Oggetto: Procedimento di Verifica di Assoggettabilità a V.I.A. ex articolo 19 del Decreto Legislativo 152/2006 ed articolo 48 della L.R.T. 12.02.2010, n. 10. Variante al progetto di coltivazione della cava Podere Galliano, sita in Lajatico (PI). Proponente: ARCENNI R.G. SRL. – Parere Istruttorio

OGGETTO: Procedimento di Verifica di Assoggettabilità a VIA ex art. 19 del D. Lgs. 152/2006 ed art. 48 della L.R. 10/2010. Variante al progetto di coltivazione della cava Podere Galliano, sita in Lajatico (PI).
Proponente: ARCENNI R.G. s.r.l. Avvio del procedimento. Contributo istruttorio.

Oggetto: Procedimento di Verifica di Assoggettabilità a V.I.A. ex articolo 19 del Decreto Legislativo 152/2006 ed articolo 48 della L.R.T. 12.02.2010, n. 10. Variante al progetto di coltivazione della cava Podere Galliano, sita in Lajatico (PI). Proponente: ARCENNI R.G. SRL – **Parere**

**__MODIFICA SOSTANZIALE DEL PROGETTO DI COLTIVAZIONE DELLA CAVA DENOMINATA "PODERE
GALLIANO" POSTA NEL COMUNE DI LAJATICO, LOCALITA' PODERE GALLIANO.**_____

**Sezione di scavo C-C'
Rif. Tavola n. 7 Fase 2
scavi**

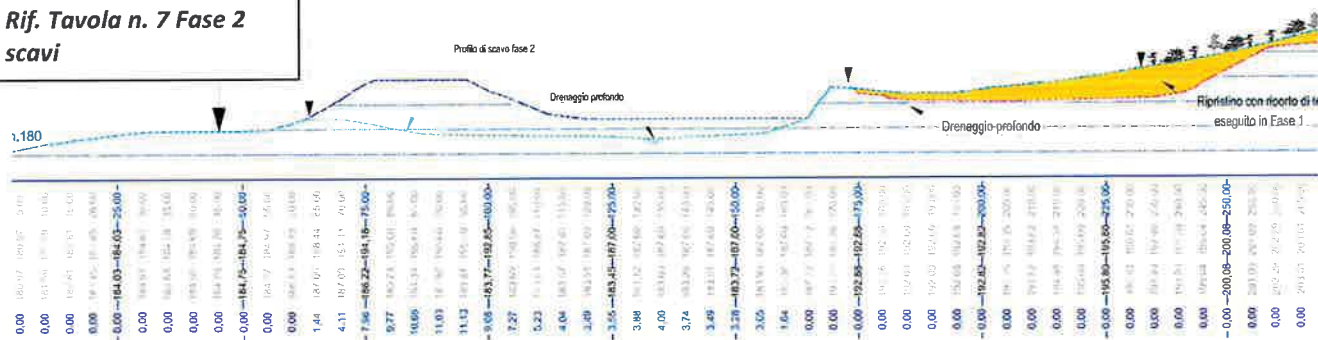
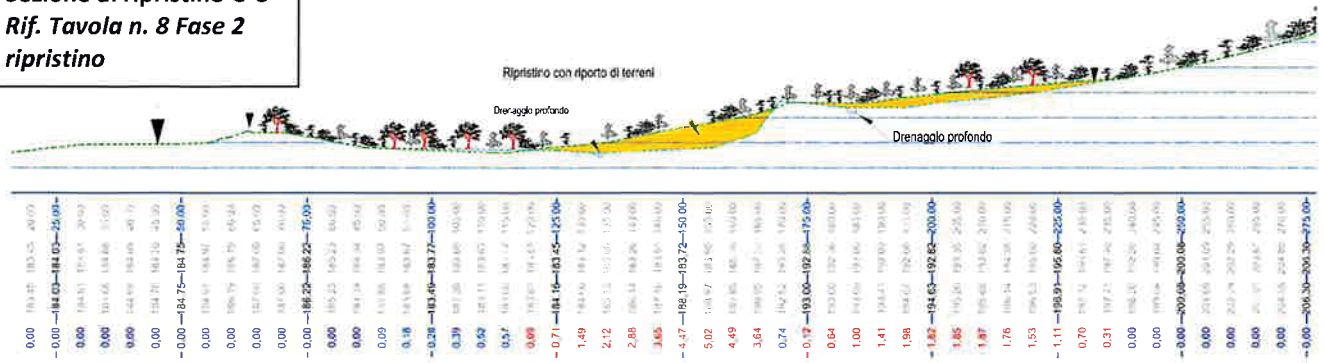
Come si evince dalle sezioni seguenti, riprese dagli elaborati oggetto di esclusione della VIA, la quantità di materiale riportato risulta essere cospicua, si richiede di verificare in maniera più approfondita la stabilità del materiale riportato, prendendo in esame le verifiche sulla liquefazione dei terreni.

Sezione di scavo C-C'
Rif. Tavola n. 7 Fase 2
scavi

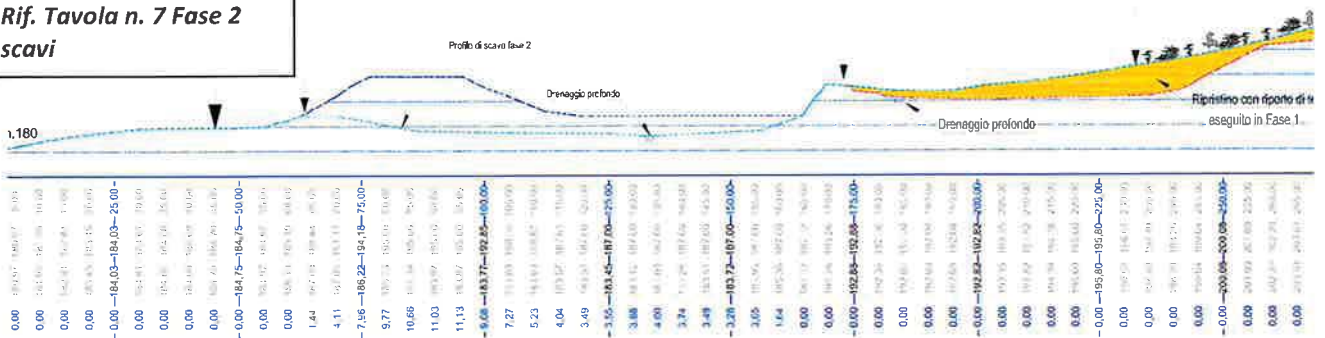
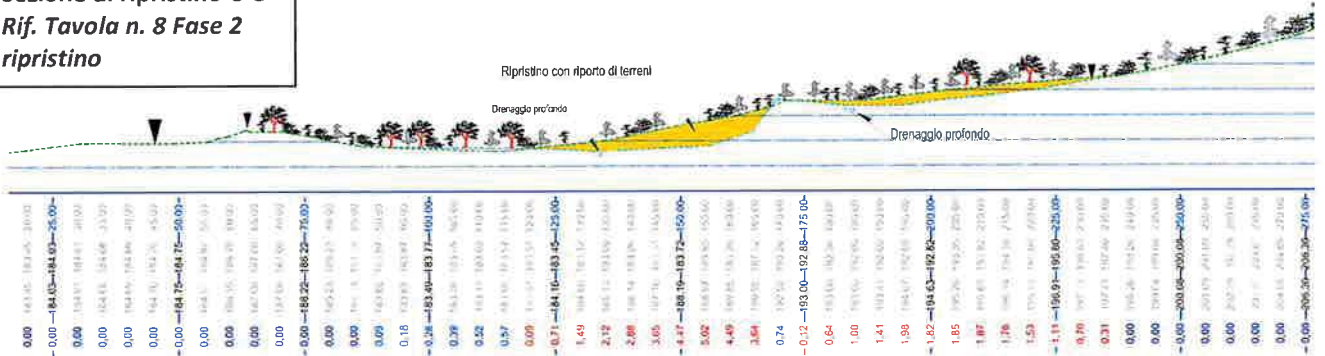
Come si evince dalle sezioni seguenti, riprese dagli elaborati oggetto di esclusione della VIA, la quantità di materiale riportato risulta essere cospicua, si richiede di verificare in maniera più approfondita la stabilità del materiale riportato, prendendo in esame le verifiche sulla liquefazione dei terreni.

Sezione di ripristino C-C'
Rif. Tavola n. 8 Fase 2
ripristino

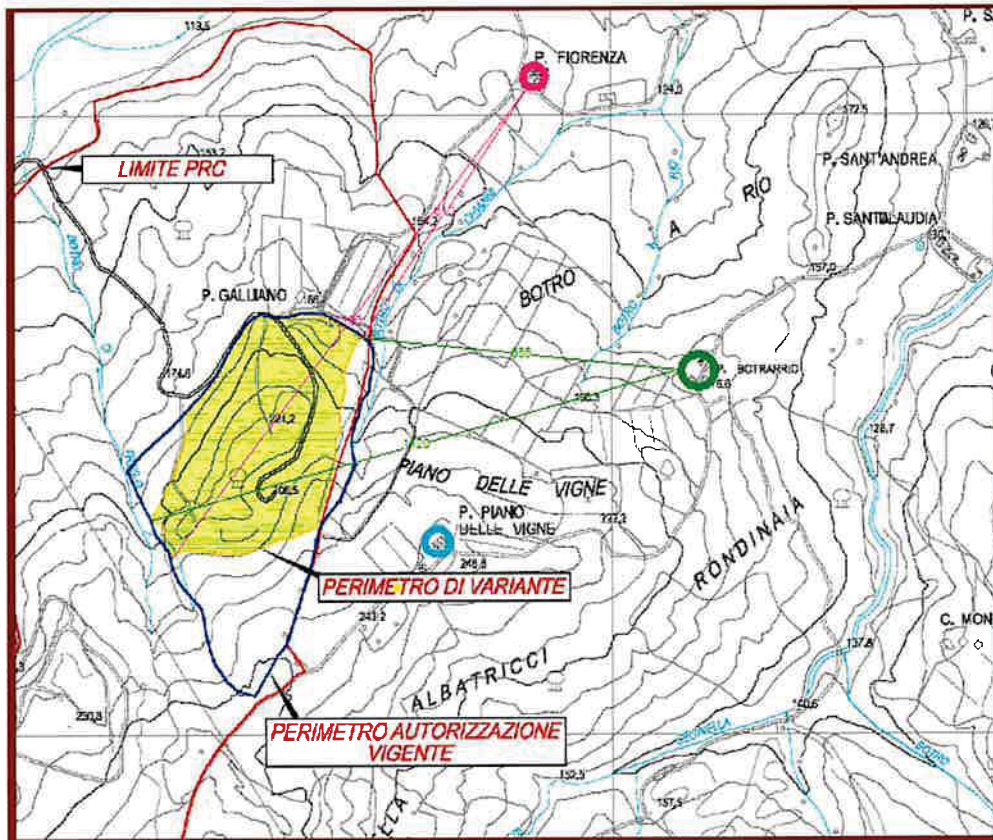
Inoltre nella particella 41, a seguito dei lavori di ripristino morfologico previsto al momento della cessazione a cura della parte conduttrice, nella tavola 8 si evince ancora la presenza della "pesa", si richiede la rimozione di tutti i manufatti realizzati per espletare le lavorazioni e che non esistevano prima dell'inizio delle prime fasi di scavo, andando a completare il ripristino dei luoghi.

Sezione di ripristino C-C'
Rif. Tavola n. 8 Fase 2
ripristino

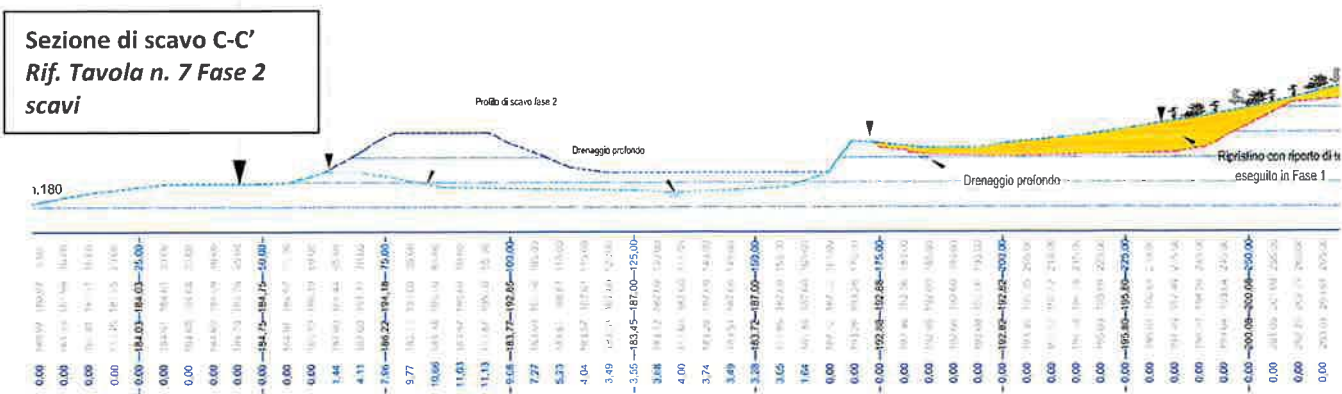
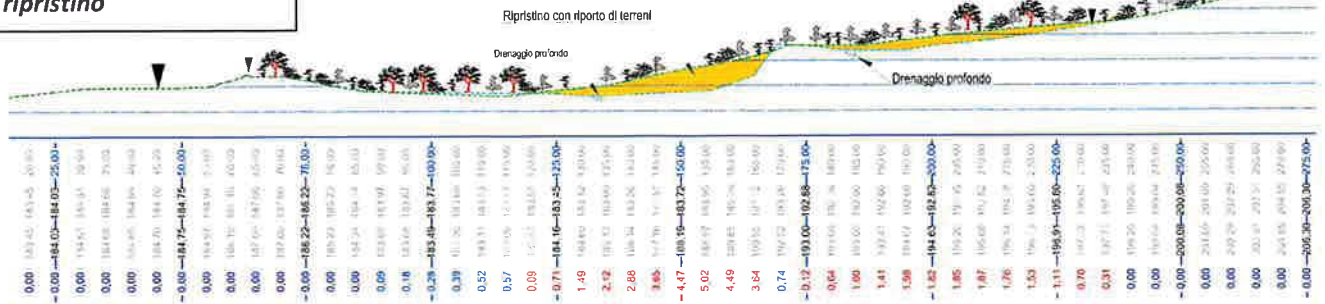
Come si evince dalle sezioni seguenti, riprese dagli elaborati oggetto di esclusione della VIA, la quantità di materiale riportato risulta essere cospicua, Si richiede di verificare in maniera più approfondita la stabilità del materiale riportato, prendendo in esame le verifiche sulla liquefazione dei terreni.

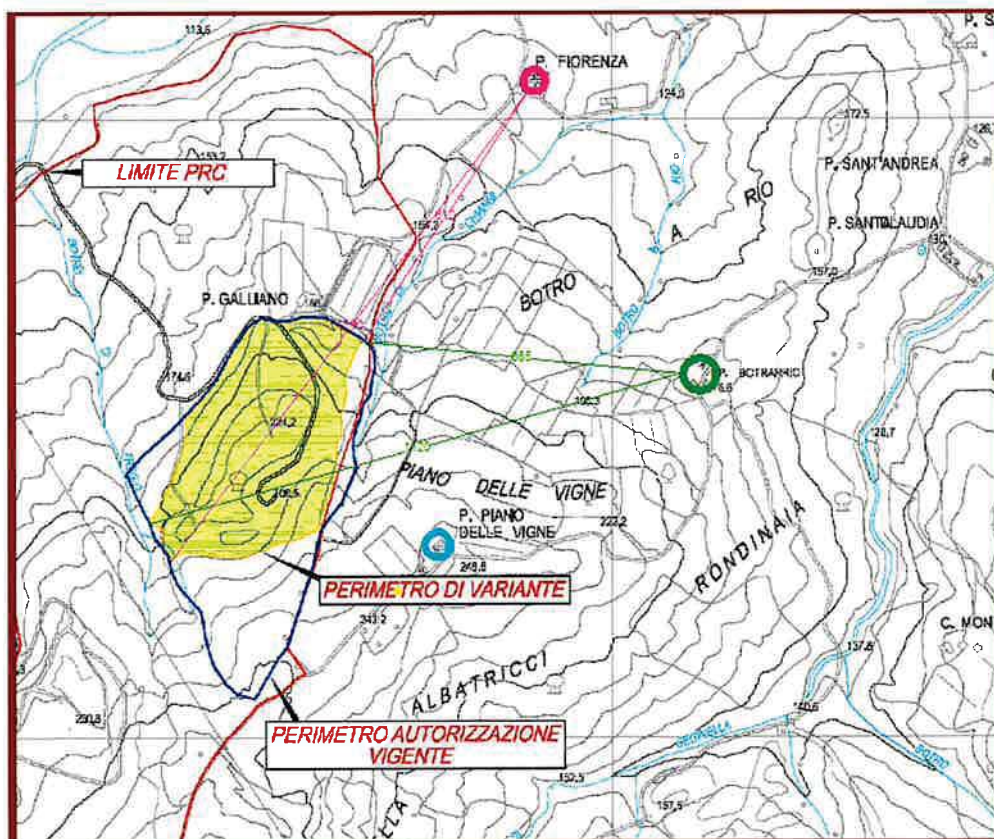
Inoltre nella particella 41, a seguito dei lavori di ripristino morfologico previsto al momento della cessazione a cura della parte conduttrice, nella tavola 8 si evince ancora la presenza della "pesa", si richiede la rimozione di tutti i manufatti realizzati per espletare le lavorazioni e che non esistevano prima dell'inizio delle prime fasi di scavo, andando a completare il ripristino dei luoghi.

**Sezione di ripristino C-C'
Rif. Tavola n. 8 Fase 2
ripristino**

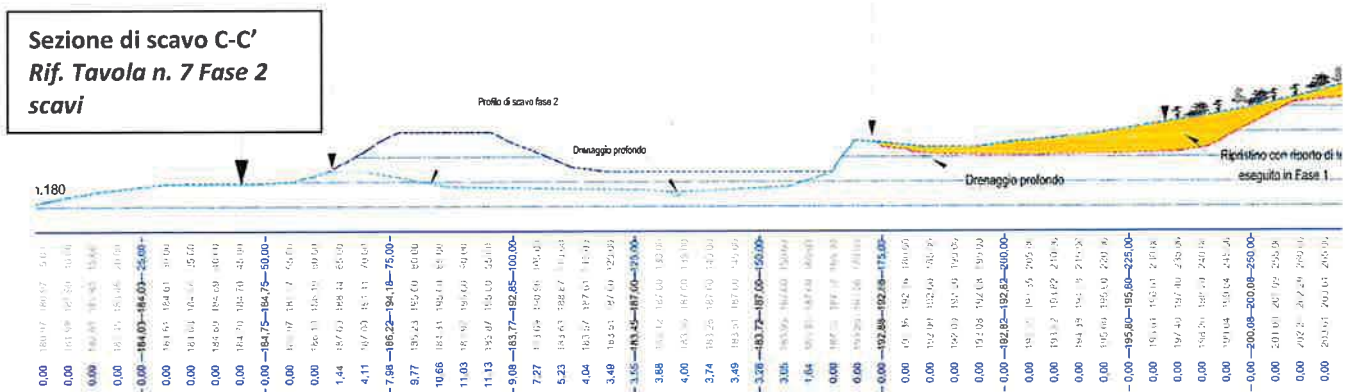
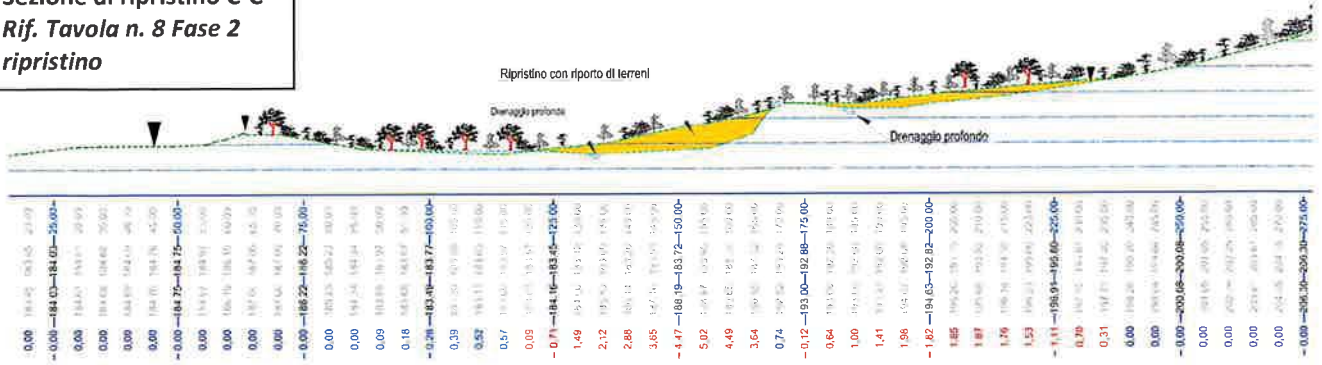
Come si evince dalle sezioni seguenti, riprese dagli elaborati oggetto di esclusione della VIA, la quantità di materiale riportato risulta essere cospicua, Si richiede di verificare in maniera più approfondita la stabilità del materiale riportato, prendendo in esame le verifiche sulla liquefazione dei terreni.

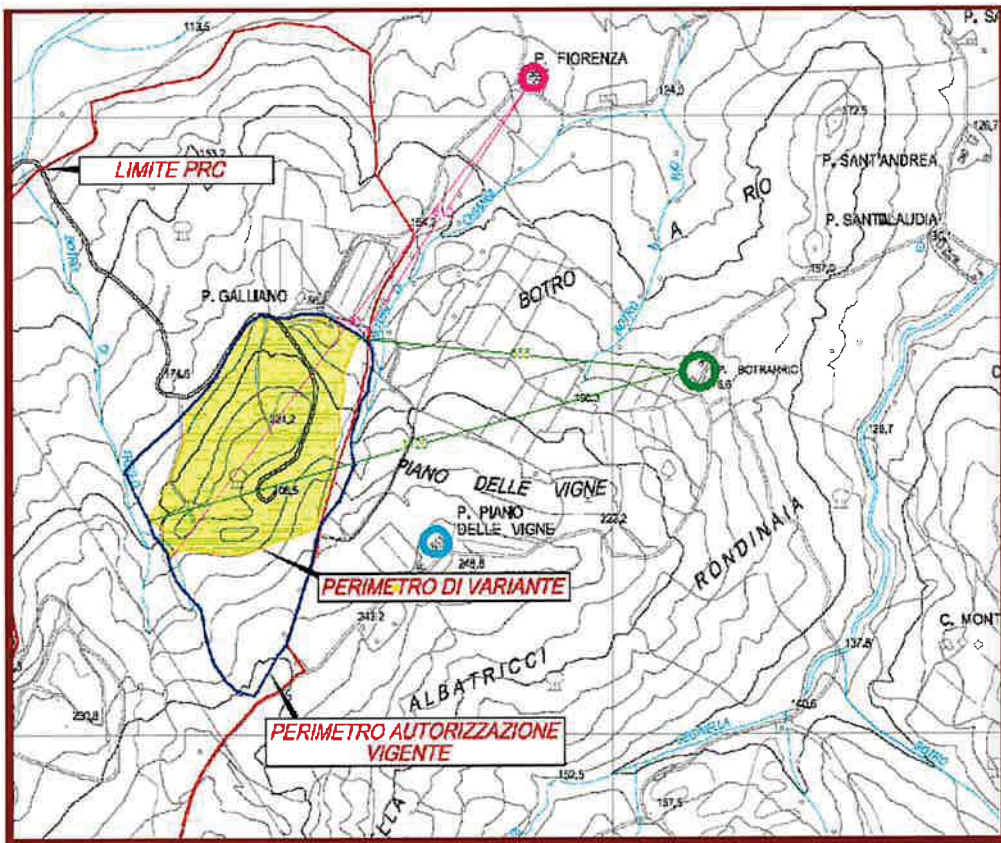
La relazione tecnica al punto 9 richiama accorgimenti per la limitazione delle polveri in atmosfera, individuando come unico recettore sensibile il Podere Pian delle Vigne, che si trova ad una distanza compresa tra i 183 e i 452 metri dal sito, ad un'altezza misurata sul livello del mare superiore all'area estrattiva. Si evidenzia che in prossimità del sito vi è un 'altro podere di proprietà denominato Pod. Fiorenza, per il quale si richiede tale valutazione anche per questo immobile.
